美浜発電所、高浜発電所及び大飯発電所 原子炉設置変更許可申請

【大山生竹テフラの噴出規模見直しに係る
指摘事項への回答について】

関西電力株式会社

2020年5月25日

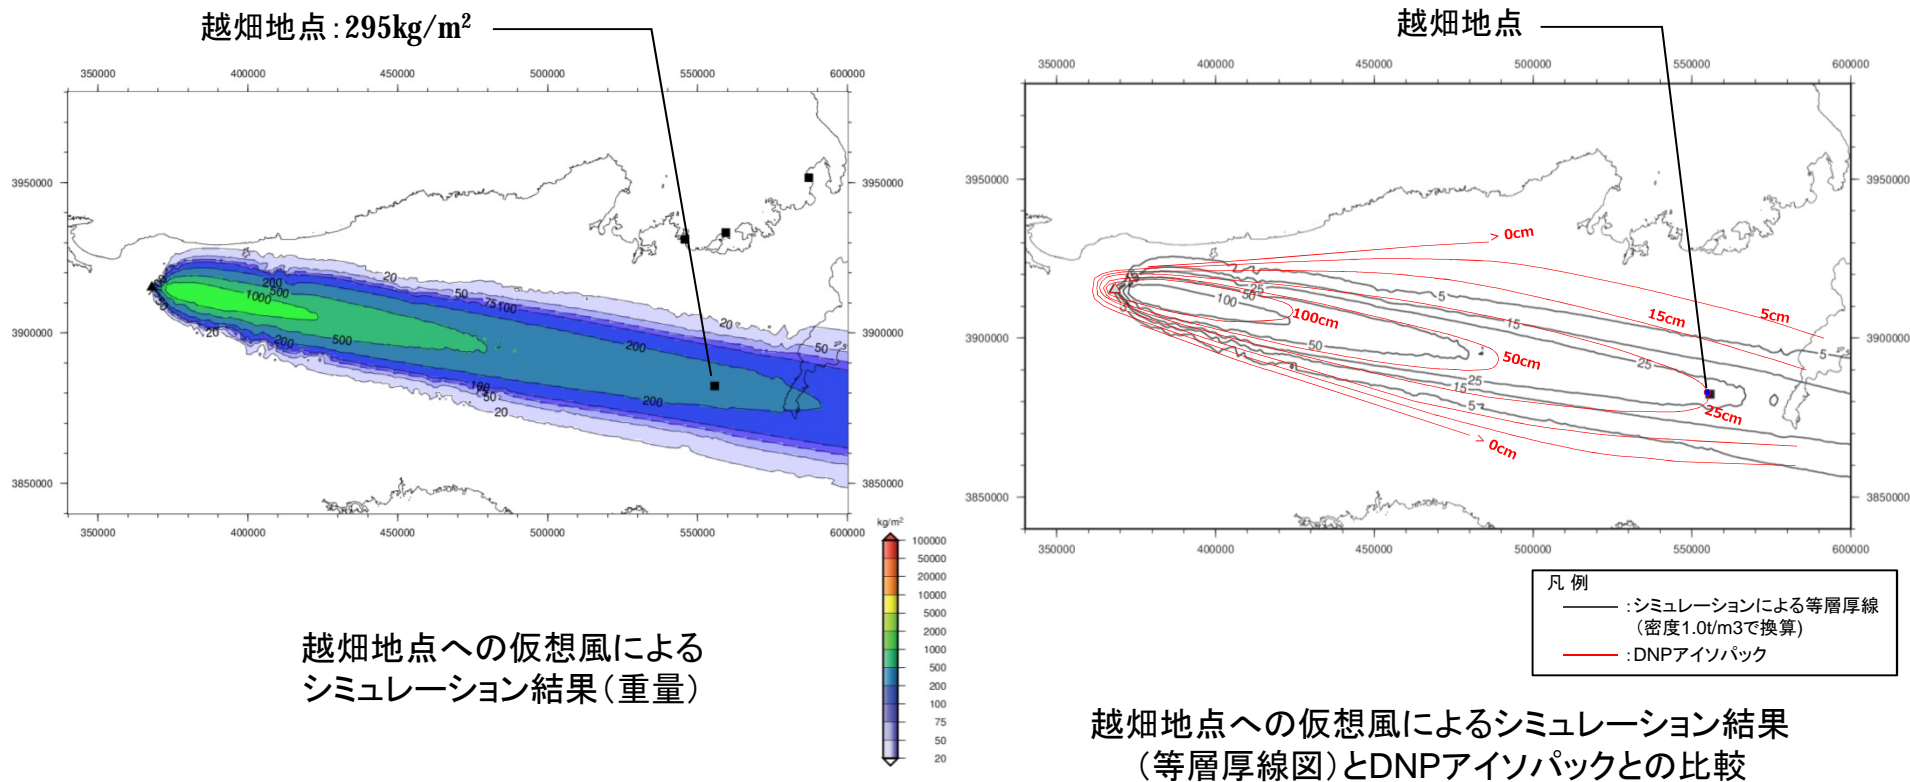
No.	これまでの審査会合でのご指摘事項	審査会合での状況
1	噴出規模11km ³ の根拠を示すこと。[第748回審査会合]	1/24審査会合で ご説明済み
2	Tephra2の評価における前提、根拠等のパラメータと、それにより最大層厚をどのように設定したか説明すること。[第748回審査会合]	3/13審査会合で ご説明済み
3	階段ダイアグラムの噴出量について、既往文献(山元2017等)の情報も含めて整理すること。[第827回審査会合]	3/13審査会合で ご説明済み
4	高噴出率期と低噴出率期の評価にあたっては、ピアレビューを受けた公表論文(Yamamoto and Hoang(2019))も参照すること。[第827回審査会合]	3/13審査会合で ご説明済み
5	マグマ定置深さに関する原子力規制庁2019の引用について、カルデラ噴火を対象とした知見を大山に引用する理由を示すこと。[第827回審査会合]	3/13審査会合で ご説明済み
6	降灰層厚として評価できないとした土師地点及び大屋地点の調査結果についても資料集(補足説明)に追加すること。[第827回審査会合]	3/13審査会合で ご説明済み
7	神吉地点のボーリング調査結果について、層厚を評価した部分を明確にするとともに柱状図や写真などのデータも添付すること。[第827回審査会合]	3/13審査会合で ご説明済み
8	越畑地点における降灰層厚と大山からの越畑地点及び各発電所との距離の関係を踏まえ、設計層厚を見直すこと。[第849回、第860回審査会合]	今回ご説明 (P.54)
9	シミュレーション結果を層厚図として示し、DNPアイソパックと対比して示すこと。[第849回審査会合]	4/14審査会合で ご説明済み
10	越畑地点のシミュレーションについて、地形が層厚分布に及ぼす影響について説明すること。[第849回、第860回審査会合]	今回ご説明 (P.52)

- ・降下火砕物シミュレーションの妥当性を検証するため、風向を越畑地点に向けた仮想風でのシミュレーションを実施し、その等層厚線図とDNP等層厚線図との整合性を確認した。
- ・風向以外のパラメータは、P.38に示す不確かさケース1のパラメータとした。

- ・越畑地点への仮想風によるシミュレーションの結果、等層厚線はDNP等層厚線と概ね整合的であり、越畑地点における25cmの降灰実績も再現できていることを確認した。
- ・以上のことから、DNPを対象とした降下火砕物シミュレーションは概ね妥当と評価する。
